SUSTITUCION DEL TURBO CON REF: 720168-11

BOLETIN TECNICO 2009036

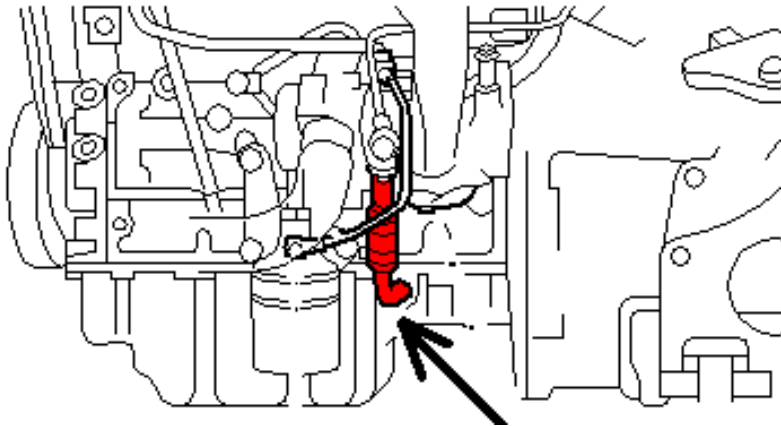
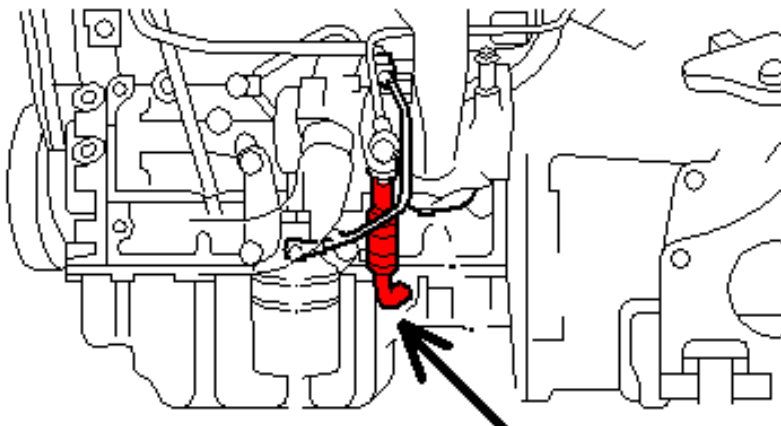
Prestar especial atención a la hora de sustituir este turbo en el vehículo Saab 9.3 y Saab 9.5 de 175cv motor gasolina de 2.000c.c.

El tubo de retorno de aceite del turbo tiende a quedar cegado y obstruirse con el tiempo, lo que provoca que internamente dentro del núcleo o cartucho del turbo, aumente la presión de aceite, y provoca que el aceite pase al sistema de escape y al sistema de admisión, provocando en ambos casos humo blanco azulado.

Es importante a la vez que se sustituye el turbo, sustituir también el tubo de retorno o drenaje de aceite del turbo al motor.
